From: "5.1.2,e"
Sent: Thu, 28 Sep 2023 15:51:51 +0100
To: "5.1.2,e" <5.1.2,e@amsterdam.nl>
Subject: FW: Analyse windturbines Noorder IJplas/CD terrein

Hierbij onze reactie (per onderdelen) op de MER.

Figuur 9 Aantal woningen binnen de slagschaduwcontouren (absoluut).

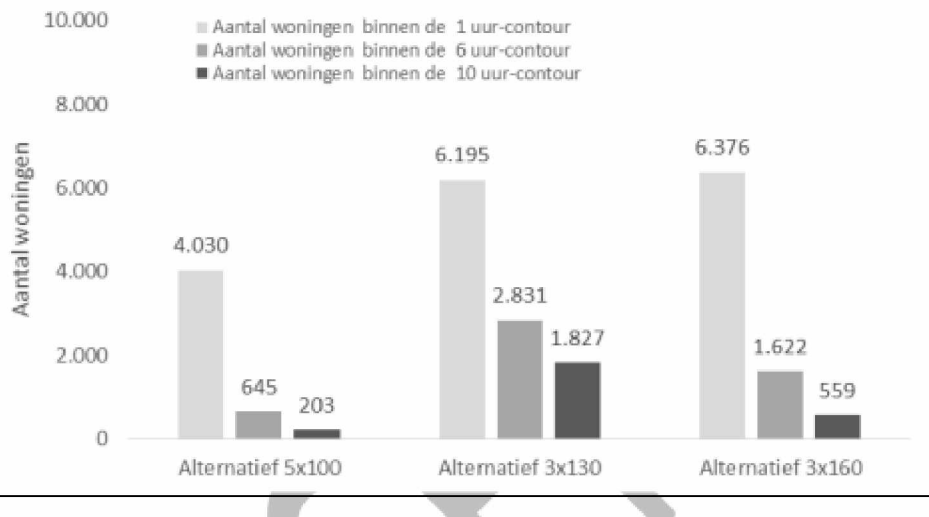
Ter samenvatting per alternatief de hoeveelheid huidige woningen dat slagschaduw ervaart. Dit is het absolute¹ aantal woningen en uren per jaar.

1: Er wordt ook een relatief aantal woningen gegeven dat uitgaat van de opbrengst energie ten opzichte van woning. Er is echter niet onderbouwd waarom deze hoogtes van de windturbines zijn gekozen op de specifieke locaties. Dit is van belang wil het relatieve aantal woning betekenis hebben.

Wanneer de huidige woningen worden beoordeeld dan zal alternatief 3x130 het meest hinder veroorzaken, gevolgd door 3x160. Het alternatief 5x100 zal het minst slagschaduw op de huidige woningen veroorzaken. Wel moet in ogenschouw worden genomen dat het alternatief 5x100 het minste energie opbrengst oplevert.
